Buitenhaven Vlissingen

Tijdelijke voorziening waterkering

Dienst Weg- en Waterbouwkunde
Hoofdafdeling Water
Afdeling Waterkeren

1. Rapport nr. W-DWW-96-082	2. Serie nr.	3. Ontvanger catalogus nummer		
4. Titel en sub-titel Buitenhaven Vlissingen Tijdelijke voorziening waterkering		5. Datum rapport 23 januari 1996

Figuur 2 Doorsnede van de huidige waterkering en de voorgestelde tijdelijke voorziening

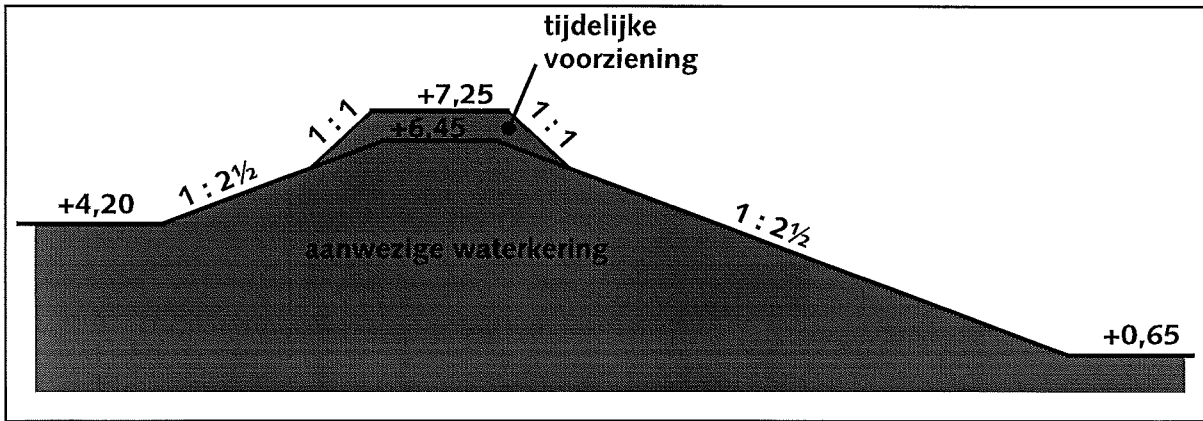
In de tekening die DWW is toegezonden is een hoogte van de huidige waterkering aangegeven van 6,44 m+NAP en een hoogte inclusief de voorgestelde kleikap van 7,25 m+NAP. De taludhelling van het buitentalud is ca. 1:2,5.

- Bij een kruinhoogte gebaseerd op het 2%-golfoploopcriterium en relatief lage golven is er ongeveer 0,1 l/m/s golfoverslag te verwachten. Mogelijk is meer golfoverslag toelaatbaar. Bij een toelaatbaar golfoverslagdebiet van 1 l/m/s is een kruinhoogte benodigd van 6,85 m+NAP. De voorgestelde kruinhoogte van 7,25 m+NAP resulteert in 0,2 l/m/s golfoverslag.

- In [3] is - terecht - uitgegaan van een onbelemmerde lokale golfgroei in de haven. Bij een zeer korte planperiode van 5 jaar is aannemelijk dat de tanks voor de waterkering aanwezig blijven en een deel van de golfenergie vernietigen (aangenomen dat ze sterk genoeg zijn om onder golfaanval intact te blijven). Wanneer de kruinhoogte iets minder conservatief wordt bepaald, met de - arbitraire - aanname dat de helft van de lokaal opgewekte golfenergie door de tanks wordt vernietigd, is, nog steeds uitgaande van het criterium 2%-golfoploop, een kruinhoogte benodigd van 7,23 m+NAP.

De huidige stabiliteit van het dijklichaam is momenteel onvoldoende. De in eerste instantie voorgestelde aanpassing heeft een negatief effect op de stabiliteit van het dijklichaam, zodat de stabiliteit dan nog kleiner is. In [9] is verslag gedaan van een advies om de voorgestelde tijdelijke voorziening enigszins aan te passen zodat de stabiliteit voldoende is. Het advies betrof een aanpassing van de helling van het binnentalud tot 1:2,5.

Tevens wordt aanbevolen in overweging te nemen de tijdelijke constructie deels anders te realiseren. Discontinuïteiten in het buiten- en binnentalud zijn namelijk aangrijpingspunten voor erosie bij eventuele golfaanval.

De voorgestelde kruinhoogte van de tijdelijk waterkerende voorziening van 7,25 m+NAP wordt voldoende bevonden wanneer de grasmat van het binnentalud een belasting van 0,2 l/m/s kan verdragen, of als aangetoond kan worden dat de tanks gedurende de levensduur van de tijdelijke voorziening, en tijdens de belasting onder maatgevende omstandigheden blijven staan. Aan de grasmat worden geen eisen gesteld bij een belasting kleiner of gelijk dan 0,1 l/m/s. Ingeval aan geen van beide bovenstaande voorwaarden kan worden voldaan wordt een kruinhoogte geadviseerd van 7,40m+NAP (0.1 l/m/s golfoverslag, geen eisen aan het binnentalud), nog afgezien van eventuele zettingen e.d.

De voorgestelde kruinhoogte van de tijdelijk waterkerende voorziening van 7,25 m + NAP wordt voldoende bevonden wanneer de grasmatt van het binnentalud een belasting van 0,2 l/m/s kan verdragen, of als aangetoond kan worden dat de opslagtanks gedurende de levensduur van de tijdelijke voorziening en tijdens de belasting onder maatgevende omstandigheden blijven staan. Aan de grasmatt worden geen eisen gesteld bij een belasting van minder dan 0,1 l/m/s. Ingeval aan geen van beide bovenstaande voorwaarden kan worden voldaan wordt een kruinhoogte geadviseerd van 7,40 m + NAP, nog afgezien van eventuele zettingen e.d.
